Deel P 400	Groep 23
Betreft Drive ability B18KPD	NO. NL463
	Datum 920327

Service Bulletin

VERZAMELDE ONDERWERPEN BRANDSTOFSTEEEM B18KPD

Dit bulletin vervangt VNL bulletins 400-23-NL457, NL459,
NL461 en NL463 en 400-28-NL407

Flowchart

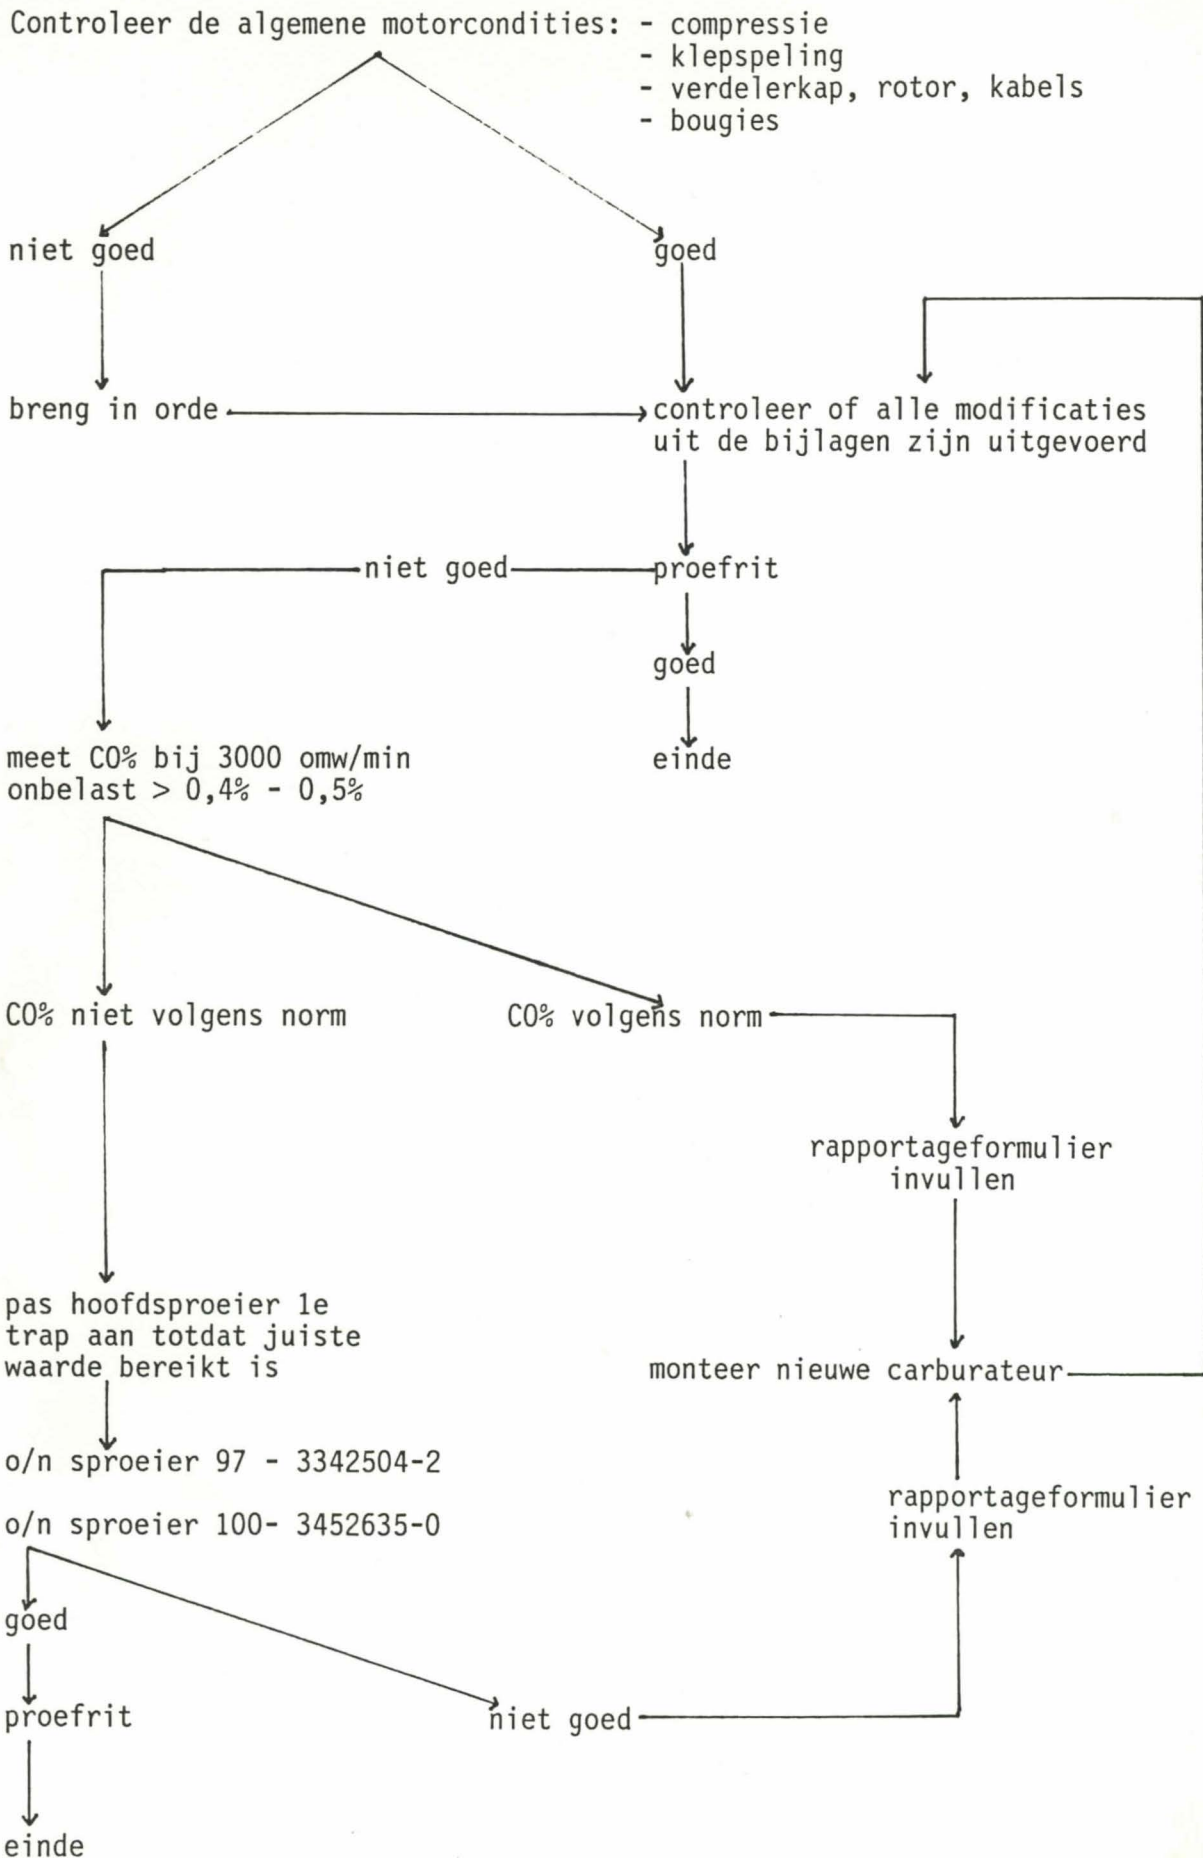
Om u hierbij behulpzaam te zijn hebben wij alle relevante informatie nogeens gebundeld en voorzien van een flowchart waarin de te nemen maatregelen in een logische volgorde zijn weergegeven.

Nieuw element in dit geheel is het meten/corrigeren van het CO% bij 3000 omw/min in onbelaste toestand. Het goed uitvoeren hiervan is zeer wezenlijk in het bereiken van een acceptabel rijgedrag!

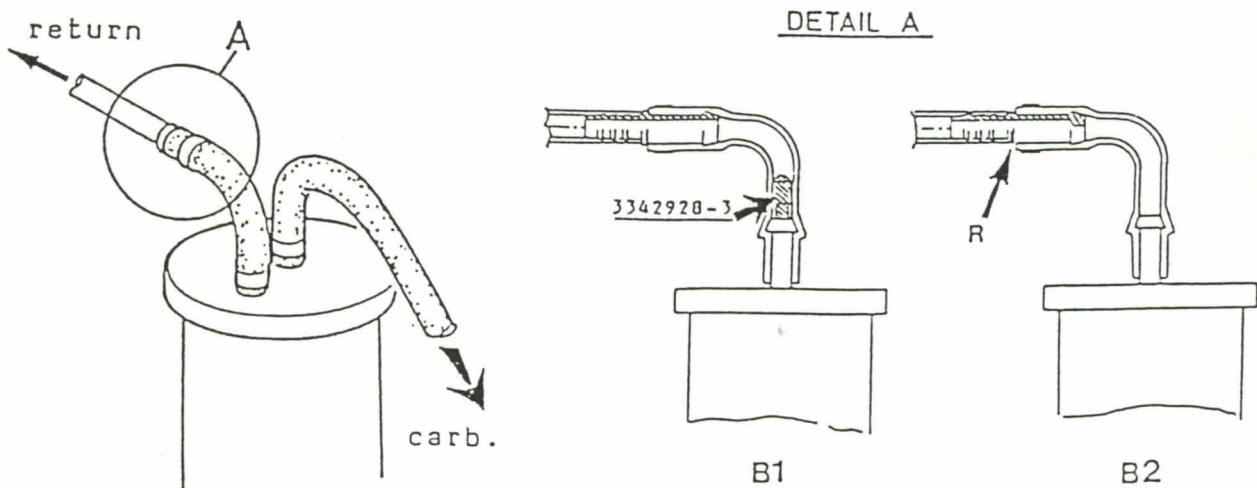
Monteer een restrictie (o/n 3342928-8) in de retourleiding volgens onderstaande tekening (B1) om de hoeveelheid retour brandstof te beperken.

In productie is oplossing B1 geïntroduceerd vanaf chassisnummer 203295.

B2 is geïntroduceerd vanaf chassisnummer 212124.

Een groef in het metalen pijpje (R) geeft aan dat de restrictie is aangebracht.

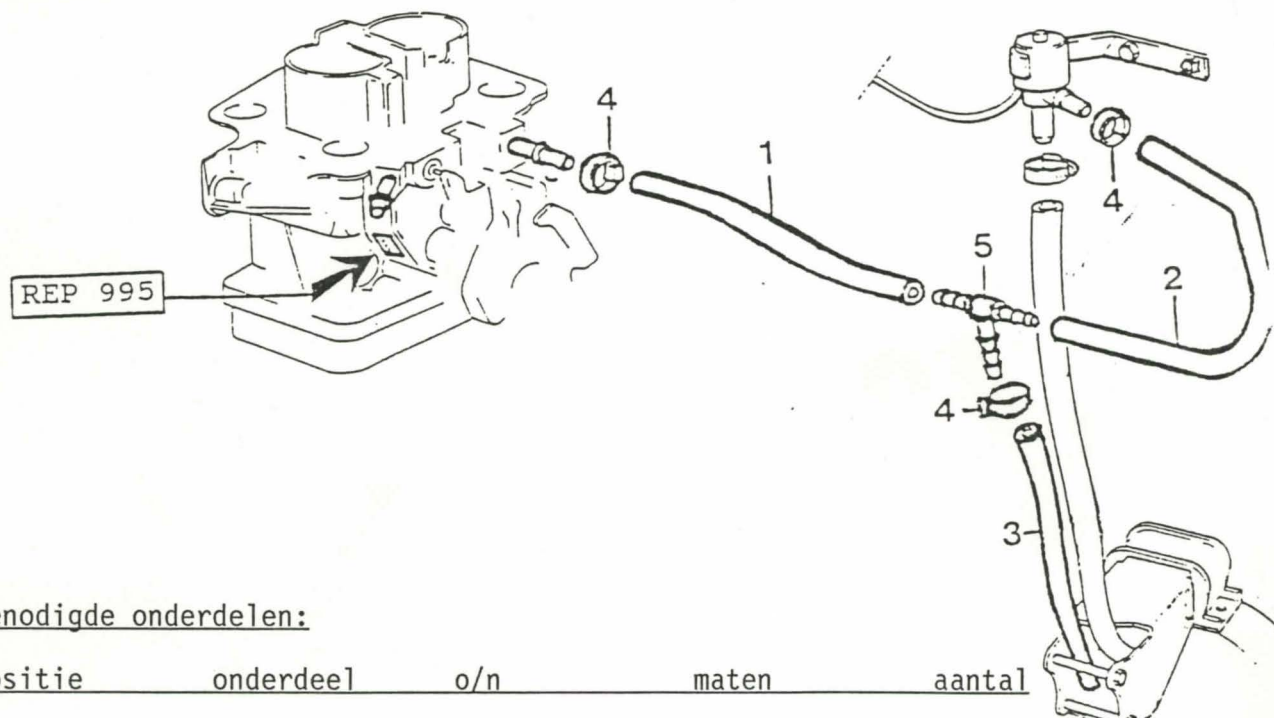
Geen constante vlotterkamer ventilatie bij B18KPD motor met een "Rep 995" carburateur. 440/460 met B18KPD motor tussen chassisnummer 106043 en 123216 komen voor modificatie in aanmerking.

Carburateur type "Rep 995" is geïntroduceerd vanaf chassisnummer 440/460-106043. De constante vlotterkamer ventilatie is geïntroduceerd vanaf chassisnummer 440/460-123216.

Monteer een T-stuk in de bestaande vlotterkamer ventilatieslang zoals in onderstaande tekening.

Let op dat slang nr. 3 niet tegen de uitlaat komt!

positie	onderdeel	o/n	maten	aantal
1	slang	3269016-6	9 cm.	1
2	slang	3269016-6	25 cm.	1
3	slang	3279585-8	42 cm.	1
4	slangklem	3120822-6	14,5 cm.	3
5	T-stuk	3121948-8	10-6-10 mm.	1

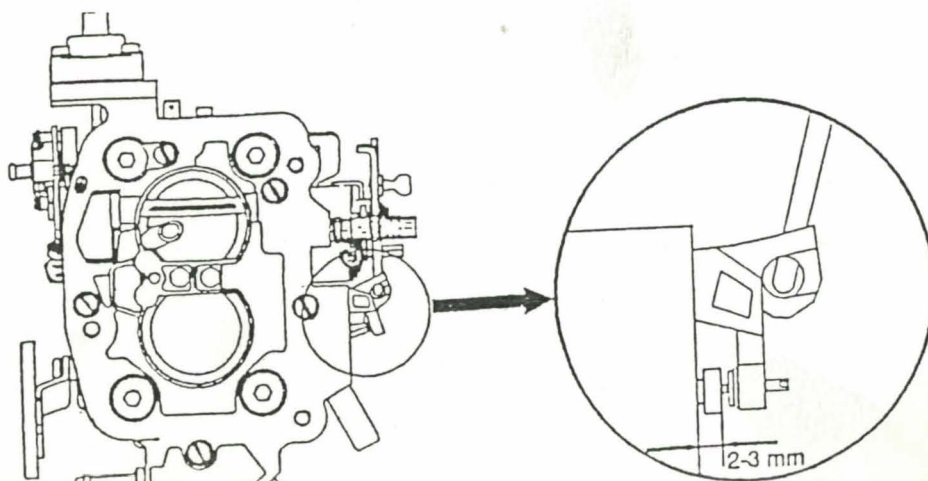
Controleer de opening van de mechanische vlotterkamer ventilatie klep bij gesloten gasklep en niet werkende choke. Opening moet zijn: 2-3 mm. Indien nodig stel opening af (zie detail tekening). Monteer het luchtfilterhuis en

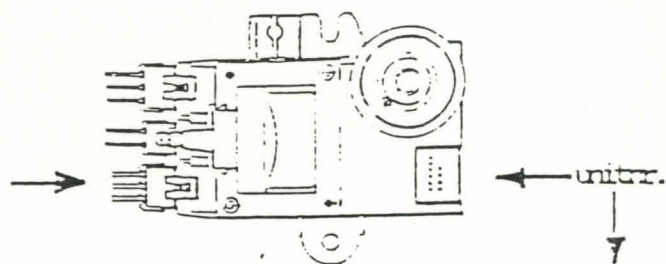
Oorzaak: onjuiste positie van de bedrading in de "correctie steker" van de ontstekingsunit.

Bij welke auto's komt dit voor: 440 en 460 met B18KPD-motoren met chassisnummer 060501 tot 113956.

Oplossing: controleer de positie van de bedrading in de "correctie steker" en corrigeer deze wanneer nodig volgens onderstaande tekening.

- de zwarte kabel in de bovenste positie.
- de bruine kabel (middelste positie) moet niet aangesloten zijn.
- de blauw-rode kabel in de onderste positie.
